六輕相關開發計畫
環境影響評估審查結論
監督委員會
(長春關係企業)

第八十次委員會議報告資料

中華民國 一 〇 九 年 九 月

圖一、歷年單位產品之總用水量趨勢圖

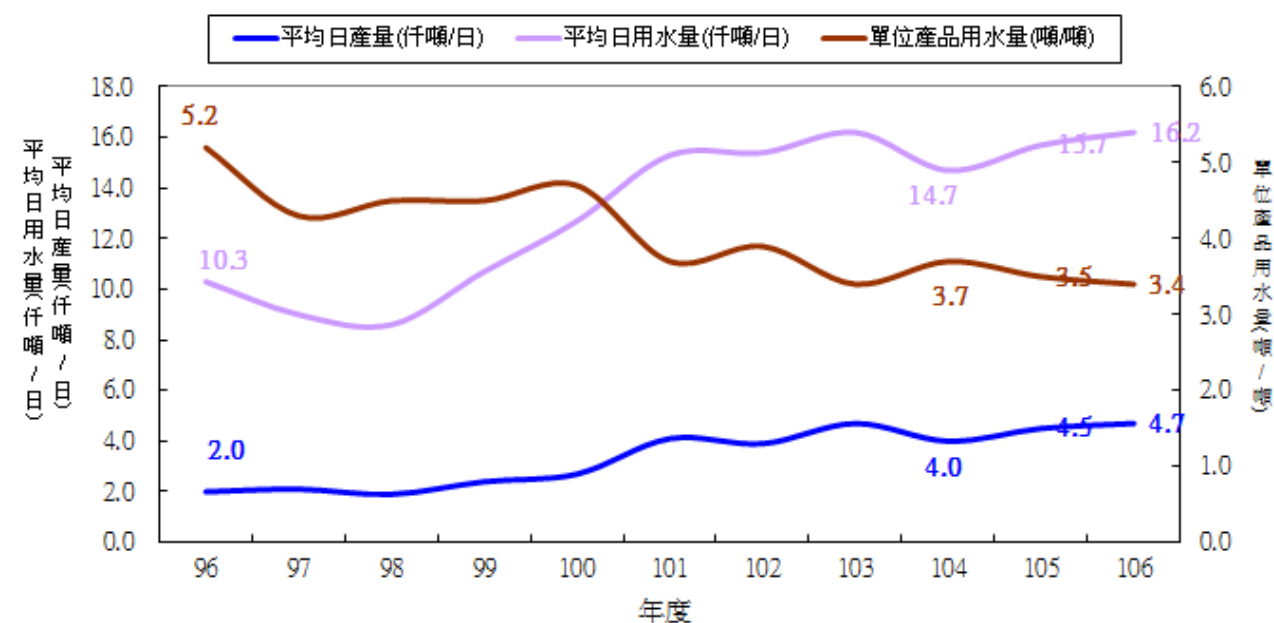
環境影響評估追蹤監督事項	辦 理 情 形
六、江委員右君 (二) 長春關係企業之用水減量成效，建議以每單位產品之用水量表示。	長春企業麥寮廠歷年單位產品之總用水量(包含蒸汽)彙整如下圖一所示，單位產品之總用水量(包含蒸汽)並未因產量增加而有上升趨勢。另在各類用水來源中，以單位產品之蒸汽用量下降最為顯著如下圖二所示。

附圖一 MW-4 歷年之氫離子濃度指數(pH 值)

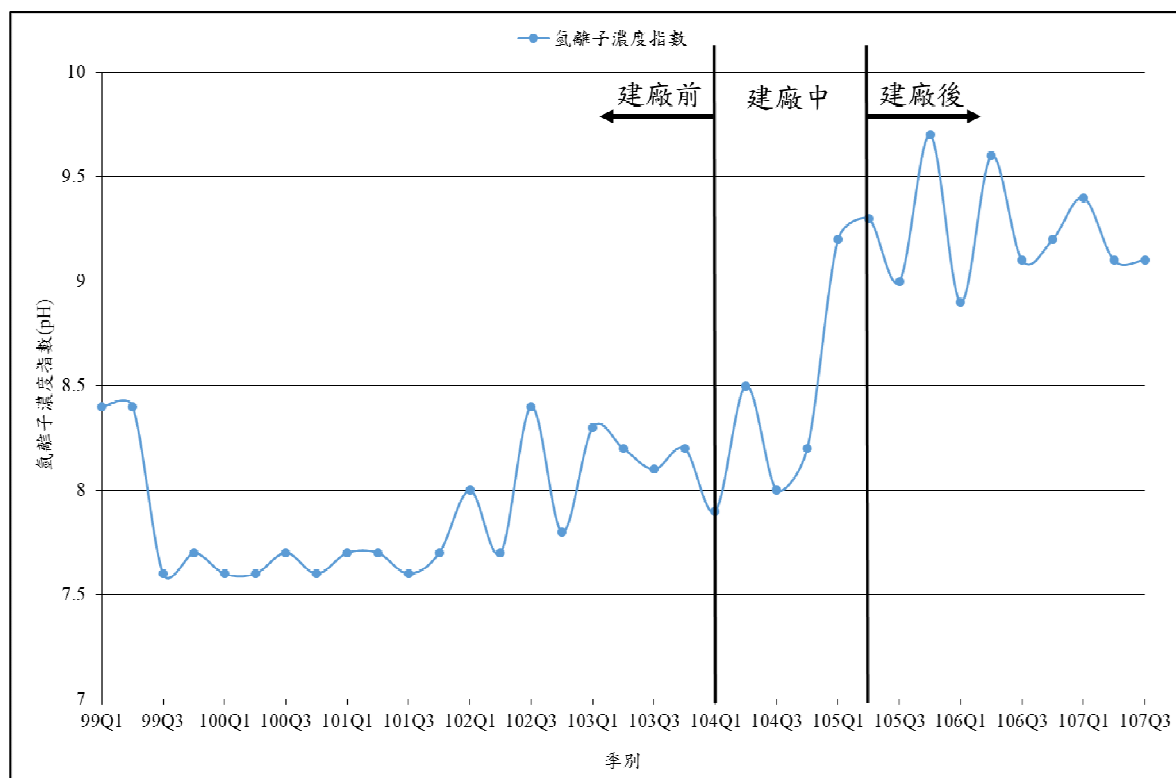
環境影響評估追蹤監督事項	辦 理 情 形																								
三、張委員瓊芬 (一) 檢測報告中顯示，長春關係企業地下水 MW-4 之氫離子濃度指數 (pH 值) 偏高，建議說明原因並分析長期變化。	感謝委員指導。 1. 委員所提及之 MW-4 pH 值偏高問題，本季測值為 9.1，而該口井歷年之 pH 值範圍為 7.6~9.7(濃度歷線圖如附圖一)。 2. 目前國內「土壤及地下水污染整治法」並未訂定氫離子濃度指數(pH 值)之標準值。另查國內相關水體法規僅於灌溉用水水質標準訂定 pH 值標準值為 6.0~9.0。 3.該口監測井 pH 值偏高原因，推論係因開發單位自 104 年至 105 年在廠區進行施工(施工位置鄰近 MW-4 井)，過程中會使用含鹼性之混擬土材料(例如水玻璃)，使得鄰近之地下水 pH 值升高。雖目前施工已結束，但因鹼性之混擬土材料仍會持續釋出，致使 pH 值仍受影響而偏高。後續將持續監測瞭解濃度變化情形。																								
六、陳委員椒華 (八) 請長春公司說明從設廠至今，編列多少經費用於污染改善？	感謝委員指導。 1. 依據總公司財務部門提供之資料統計，長春關係企業麥寮廠自設廠至今累計用於污染改善相關經費為 1,152,481,529 元。 2. 主要改善項目為新增廢水處理設施、空污防制設備；提升或改善各項處理設施及設備之效能。																								
十三、本署環境衛生及毒物管理處(書面意見) (二) 請開發單位補充長春關係企業麥寮廠 106 年溫室氣體排放總量(報告第 58 頁)，並列表說明各廠溫室氣體排放量盤查、查證與登錄情形。	感謝委員指導。 已彙整長春關係企業麥寮廠 106 年溫室氣體排放總量及各廠溫室氣體排放量盤查、查證與登錄情形如下表所示。 各廠皆已完成第三方查證及環署網站登錄。
